BERNINA Firmware Release B 700 V 36.27.24

Steckborn, Februar 2017

Informationen zum Firmware Update

<p>BERNINA Sticksoftware Vorschaufenster: Die Spannfäden sind sichtbar</p>	<p>BERNINA Sticksoftware Vorschaufenster: Die Spannfäden sind nicht sichtbar und werden geschnitten</p>

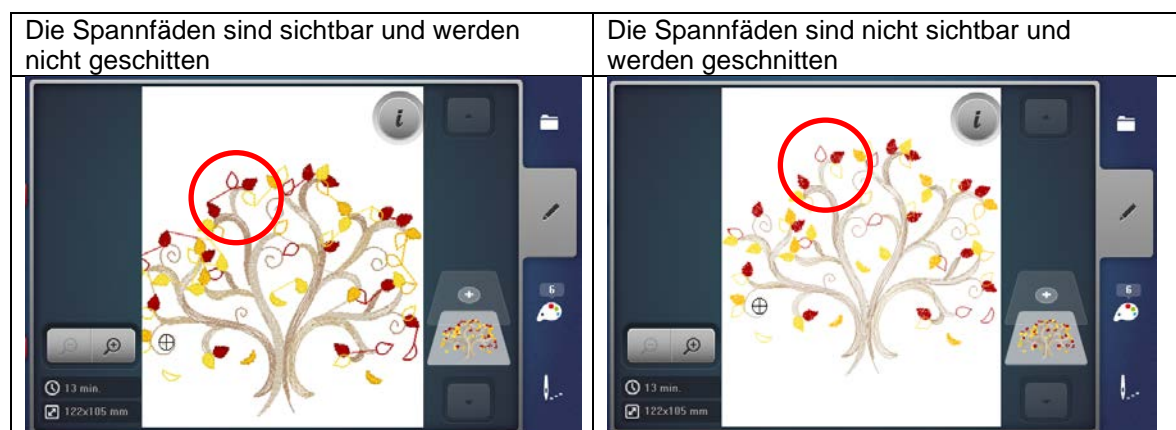
Beim Aussticken einzelner Stickmuster wurden die Spannfäden nicht immer geschnitten, obwohl die Einstellung der Spannfadenlänge auf das Minimum gesetzt wurde. Die mitgelieferten Stickmuster auf der Maschine waren nicht optimal angelegt und wurden überarbeitet und optimiert.

- Wenn die Spannfäden im Muster bereits im Vorschau-Fenster Ihrer BERNINA Software und auf dem Display der Maschine sichtbar sind, werden diese nicht geschnitten.

- Verwenden Sie zur Konvertierung in EXP-Dateiformat ausschliesslich nur die original ART-Format Dateien (DVD mit Originaldaten ist der Verpackung der Maschine beigelegt) und die BERNINA Sticksoftware.
- Stickmuster die Ihnen nicht im ART-Format vorliegen werden möglicherweise nicht korrekt konvertiert.
- Die BERNINA Stickmaschine hält sich an die in den Stickmusterdaten definierten Eigenschaften und Befehle.
- Beim Erstellen der Beschriftung in der Embroidery Software V8 die Funktion „Immer Fadenschnitte“ aktivieren, bevor das Design auf den USB-Stick gespeichert wird.
- Wenn Sie BERNINA Embroidery Software V7.T verwenden, ändern Sie jeden Buchstaben in eine andere Farbe, bevor Sie das Design auf den USB-Stick speichern.

- Mit BERNINA Sticksoftware V8
 - 1) *.ART File der BERNINA Software öffnen
 - 2) Der Befehl „Maschinendatei exportieren“ oder „Zur Karte / Maschine schreiben“ benutzen, um die Stickmusterdatei auf den USB Stick zu speichern.
- Mit BERNINA Sticksoftware V7.T und ArtLink V7
 - 1) *.ART File der BERNINA Software öffnen
 - 2) „Speichern als BERNINA USB Stick *.EXP“ oder die Funktion „Zur Karte / Maschine schreiben“ benutzen, um die Stickmusterdatei auf den USB Stick zu speichern.
